改善箇所説明図

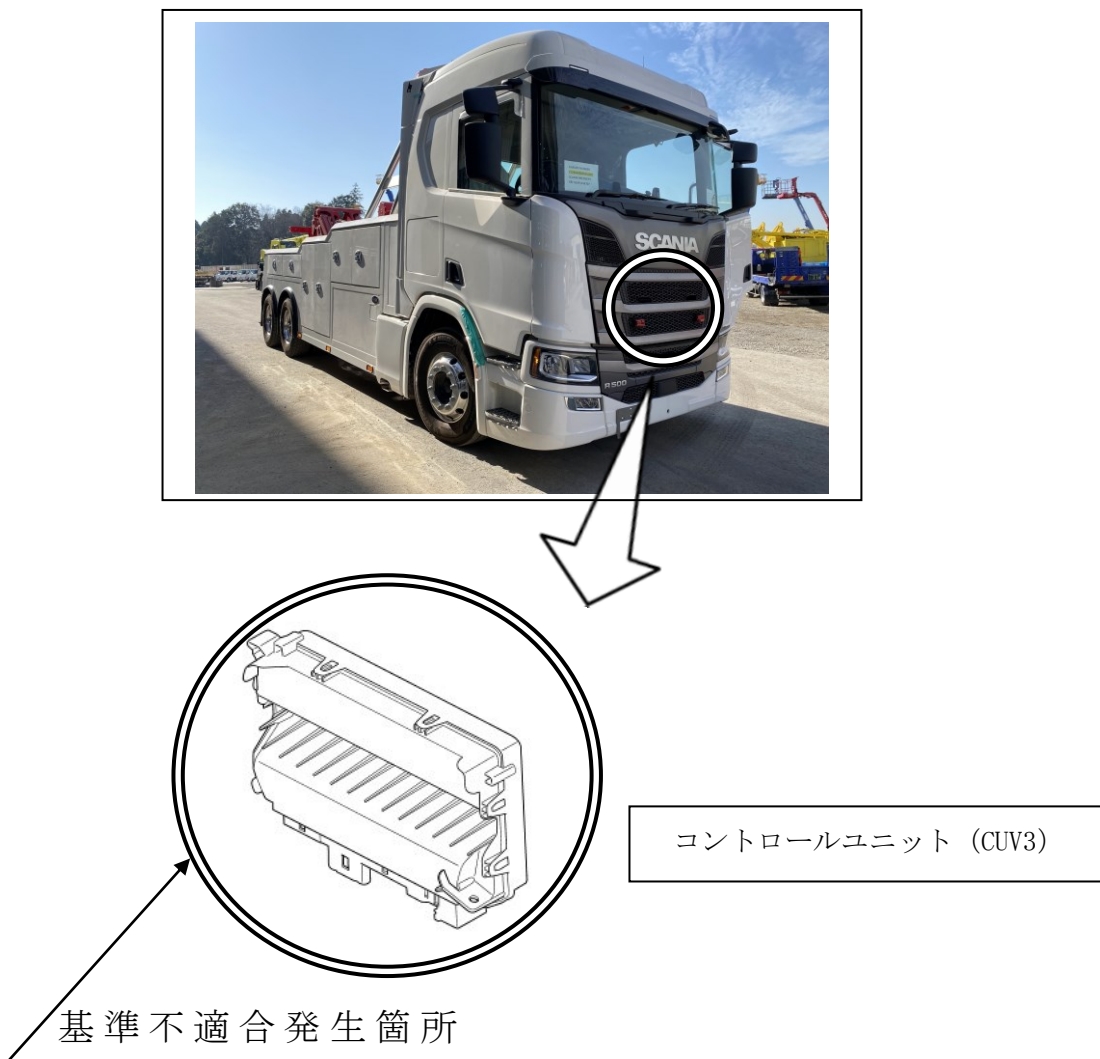
灯火類を制御するコントロールユニットのプログラムが不適切なため、リモコンキーにある灯火チェック機能ボタンを操作すると制動灯・後退灯等の全ての灯火が順次、自動的に点灯と消灯を繰り返す。また、アプローチライト機能ボタンを操作すると方向指示器が点灯したままとなり保安基準に抵触する。

全車両、ソフトウェアを更新版にアップデートし、当該機能を無効化する。

注 は、ソフトウェアをアップデートする部品を示す。

識別：助手席運転席ドアヒンジに黄色ペイントを塗布する。
